Orli Staw, dnia 27 kwietnia 2020 roku

JRP.271.1.2.2020

Dotyczy: postępowania o udzielenie zamówienia publicznego pn. „Zaprojektowanie i budowa instalacji fermentacji oraz wiaty i boksów magazynowych w ZUOK Orli Staw” prowadzonego w trybie przetargu nieograniczonego ogłoszonego w Dzienniku Urzędowym Unii Europejskiej – nr 2020/S 065-154472 z dnia 01.04.2020 r.

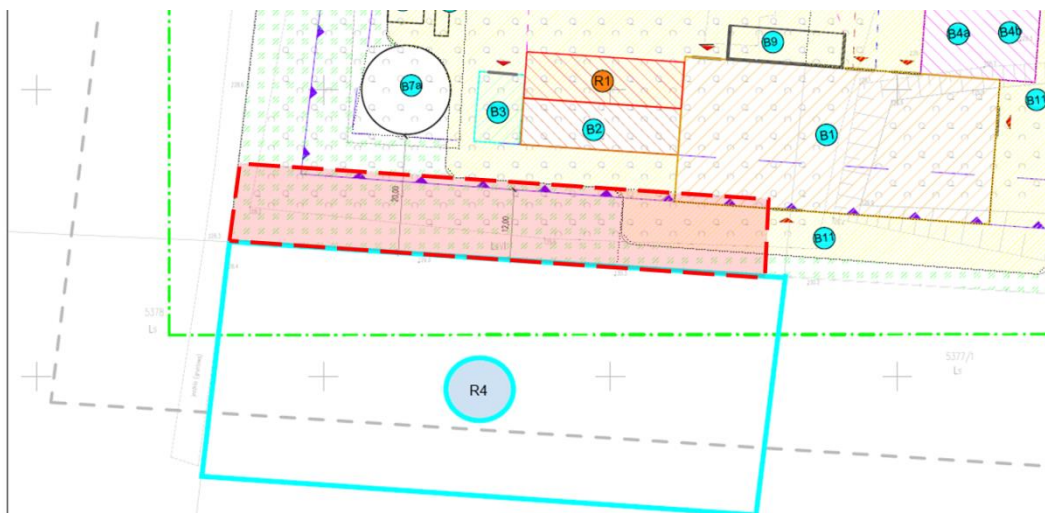
Biorąc pod uwagę powyższe zapisy OPZ, oraz analizując nieprzekraczalne linie zabudowy wyrysowane w Załączniku nr 1 do PFU „Przykładowym planie zagospodarowania terenu inwestycji”, prosimy o potwierdzenie, że zasada zachowania odpowiedniego odstępu od granicy lasu nie ma zastosowania dla obszaru leśnego, oznaczonego na mapie jako LsVI, stanowiącego część działki 157.

Poniżej rysunek z zaznaczonym przez Wykonawcę na czerwono obszarem leśnym wewnątrz działki 157.

Prosimy o potwierdzenie, że przebieg nieprzekraczalnych linii zabudowy oznaczonych kolorem fioletowym na „Przykładowym planie zagospodarowania terenu inwestycji” jest właściwy i może stanowić podstawę do projektowania układu obiektów fermentacji.

Zamawiający w odpowiedzi na powyższe pytanie potwierdza, że zasada zachowania odpowiedniego odstępu od granicy lasu nie ma zastosowania dla obszaru leśnego, oznaczonego na mapie jako LsVI, stanowiącego część działki 157. Zamawiający posiada decyzję Dyrektora Regionalnej Dyrekcji Lasów Państwowych w Poznaniu zezwalającą na trwałe wyłączenie przedmiotowych gruntów leśnych z produkcji.

Jednocześnie Zamawiający informuje, że przebieg nieprzekraczalnych linii zabudowy oznaczonych kolorem fioletowym na „Przykładowym planie zagospodarowania terenu inwestycji” wynika bezpośrednio z zapisów miejscowego planu zagospodarowania przestrzennego i może stanowić podstawę do projektowania układu obiektów fermentacji.
